**AVIS RELATIF À LA PROTECTION
CONTRE LES EVENTUELS EFFETS NOCIFS ET NUISANCES
PROVOQUÉS PAR LES RAYONNEMENTS NON IONISANTS
GÉNÉRÉS PAR DES ANTENNES ÉMETTRICES STATIONNAIRES**

Commune : MONS - Exploitant : TELENET GROUP

Référence exploitant : HT1562A

Rapport n° 4778 / 2023

Figure 1 : Vue en plan des lieux de séjour et des points de contrôle

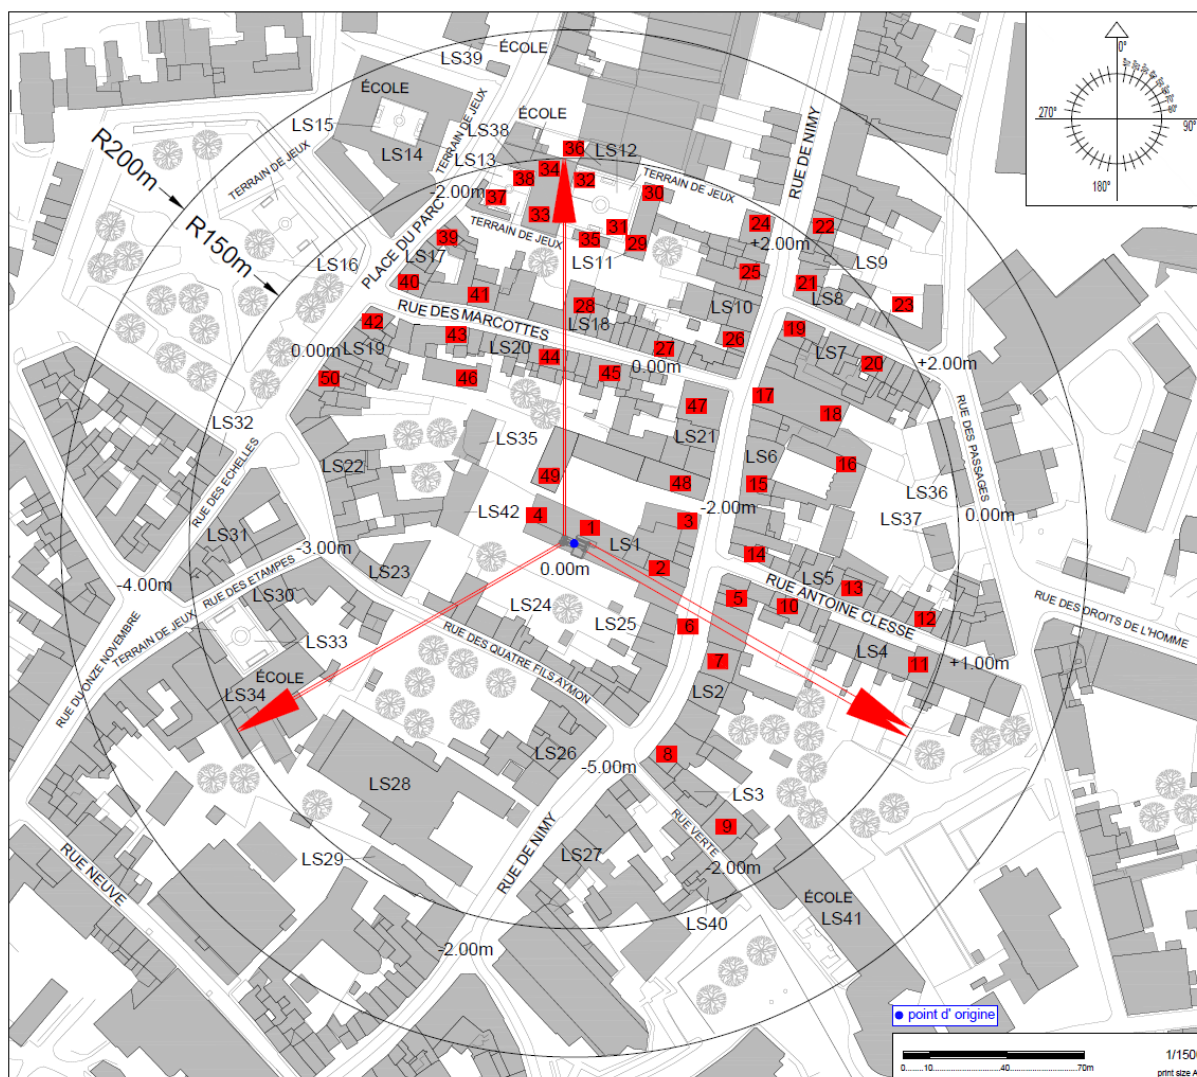
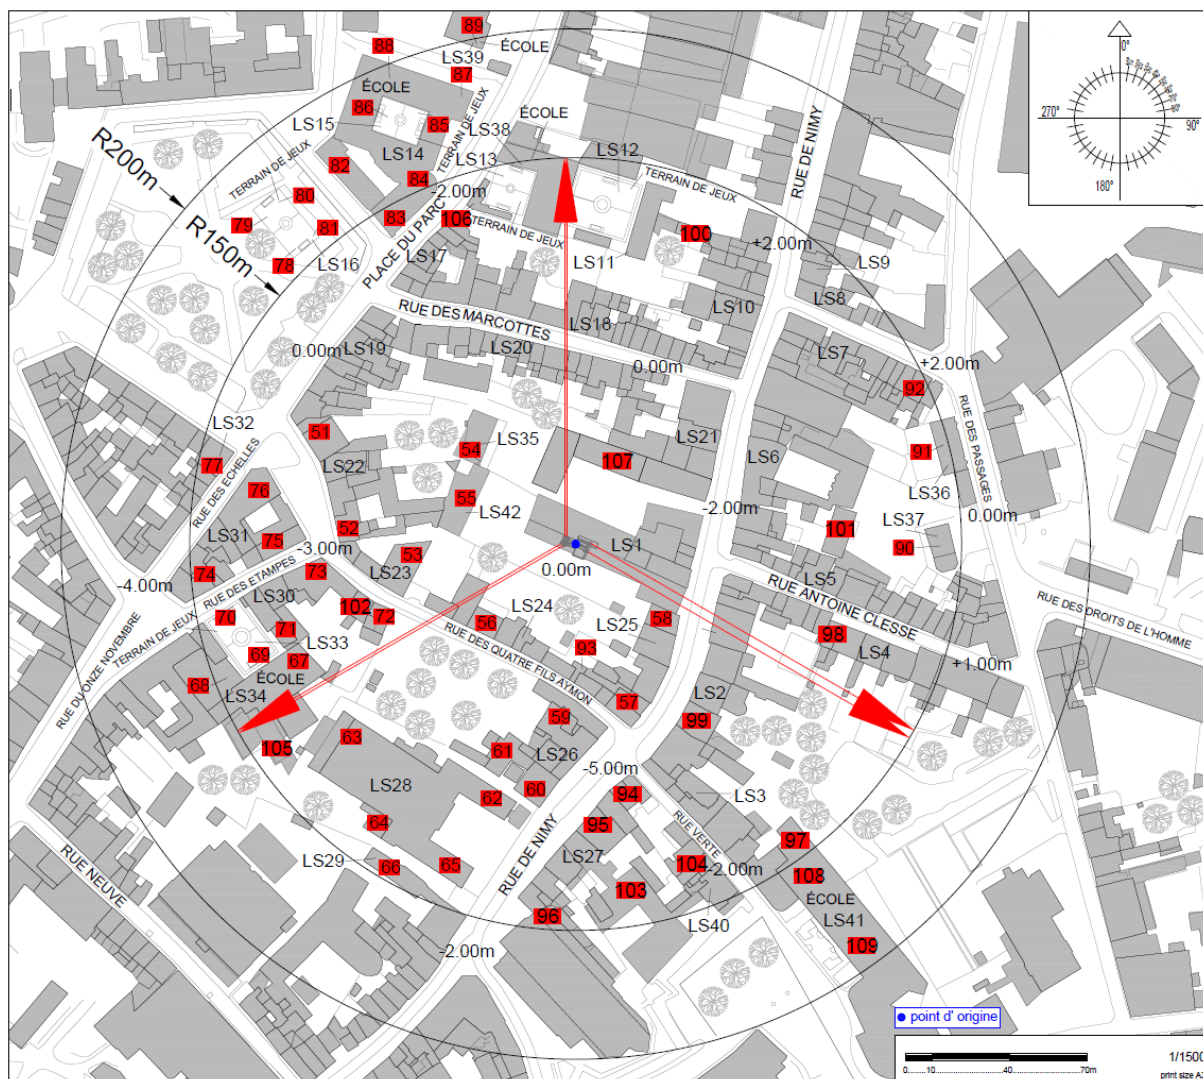
- le numéro du point de contrôle repris sur un des plans de la figure 1;
- le numéro du LS dans lequel se trouve le point de contrôle de la 1^{ère} colonne ;
- l'atténuation d'obstacle prise en compte pour le calcul de l'indice d'exposition dans le LS ;
- le résultat du calcul de l'indice d'exposition.

En ce qui concerne les antennes de l'installation mentionnées dans le tableau 1, la distance maximale à laquelle la limite pourrait être atteinte, à l'extérieur, est égale à 129,7 m. S'il n'y a pas de LS à une distance inférieure, les antennes respectent forcément la limite d'immission.

Dans le cas des LS situés à l'intérieur des bâtiments, une atténuation d'obstacle est prise en compte et il en résulte que la distance maximale à laquelle la limite pourrait être atteinte se réduit à 91,9 m.

Figure 2 : Vue en plan des installations d'antennes dans un rayon de 300 mètres autour de l'installation faisant l'objet de la demande d'avis

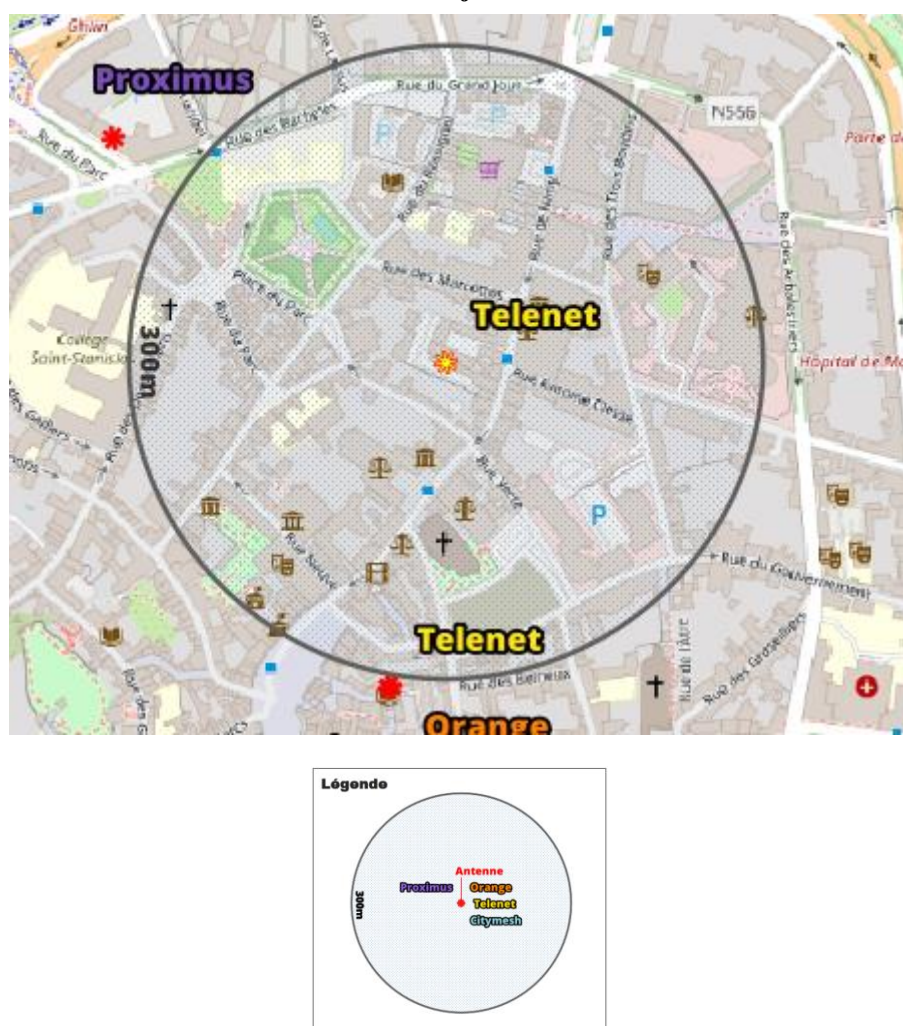
Le plan en projection verticale de la figure 2 indique la localisation des antennes actives éventuelles visées par le décret et situées dans un rayon de 300 mètres autour de l'installation référencée dans le paragraphe 2. Les données de localisation de ces antennes et les avis correspondant sont accessibles via le cadastre en ligne des antennes émettrices stationnaires⁶.

Compte tenu du nombre d'installations localisées dans la figure 2, il apparaît que l'intensité du rayonnement électromagnétique généré, dans les lieux de séjour situés à proximité de l'installation référencée dans le paragraphe 2, par l'ensemble des antennes émettrices stationnaires de l'ensemble des exploitants du même site d'antennes émettrices stationnaires respecte la limite fixée à l'article 4, § 2 du décret.
